COMITÉ CONSULTATIF D'URBANISME

20 janvier 2021

PIIA – 4675, avenue Borden Demande de permis #3002110315

PRÉSENTATION (2020/12/10)

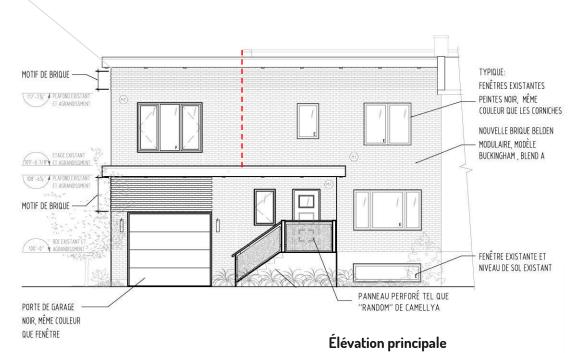
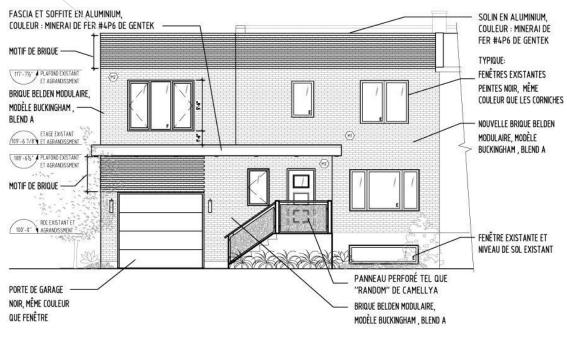
Commentaire formulé par la DAUSE:

Un léger retrait (portion supérieure gauche) permettrait à mon avis de rectifier les proportions et de renforcer le dialogue avec l'immeuble jumelé.

PROPOSITION RÉVISÉE

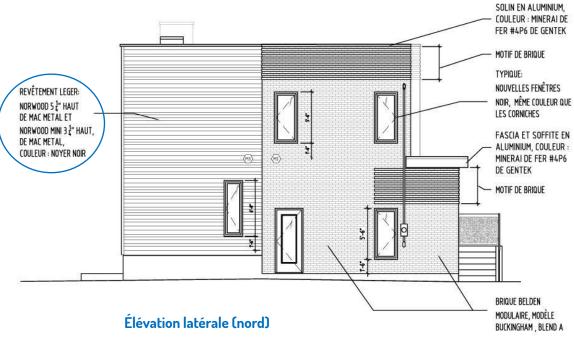
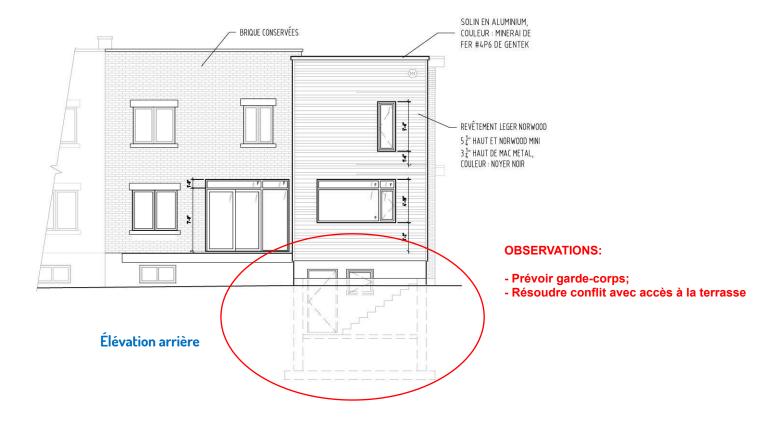
La DAUSE suggère de considérer revoir l'articulation volumétrique (<u>schématisée dans l'option C</u>) afin de renforcer le parti formel adopté pour l'agrandissement tout en mettant en valeur le corps principal.

PROPOSITION DE LA DAUSI

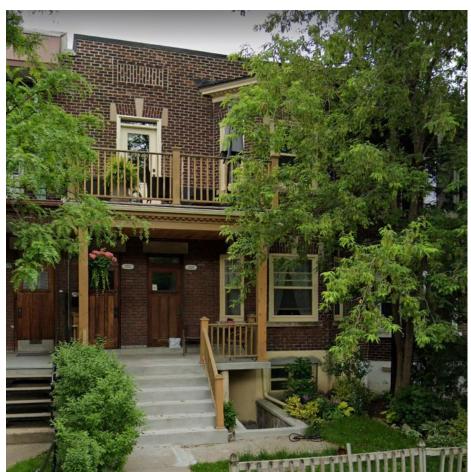
LE REQUÉRANT S'ENGAGE À RECOUVRIR LES COMPOSANTES STRUCTURALES DES SAILLIES PAR DES COMPOSANTES DE FINITION QUI S'APPARENTENT À CELLES QUE L'ON RETROUVE SUR UN IMMEUBLE SIMILAIRE DU SECTEUR: 2251, AVENUE HARVARD

668	2°	qualités d'intégration du projet sur le plan architectural;	X	Les escaliers et les colonnes sont en bois traité sans finition. Absence de soffit sous le balcon de l'étage. Les garde-corps en aluminium fixés mécaniquement sont similaires à ceux istallés sur le bâtiment contigu. Le garde-corps du balcon en bois à l'étage datent d'il y a déjà 10ans.
668	3°	efficacité des éléments visant à réduire les effets d'ombre et de vent;	N/A	
668	4°	efficacité et qualités d'intégration des éléments visant à minimiser les impacts sur le milieu d'insertion, au regard de la circulation des véhicules et des piétons;	N/A	
668	5°	capacité de mettre en valeur les lieux publics et de créer un environnement sécuritaire;	N/A	
668	6°	capacité de mettre en valeur, de protéger ou d'enrichir le patrimoine architectural, naturel et paysager;	Ø	L'intervention assure cependant le maintien du bâtiment qui présentait un mauvais entretien et une dégradation importante de ses composantes architecturales, notamment les saillies. Le requérant s'engage à ajouter des composantes de finition et à sceller et/ou teindre l'ensemble des éléments en bois apparents.

- Recouvrir les colonnes par des planches de bois de finition;
- Recouvrir le balcon de l'étage par des composantes de finition;
- Protéger et/ou sceller l'ensemble surfaces de bois apparentes des saillies;
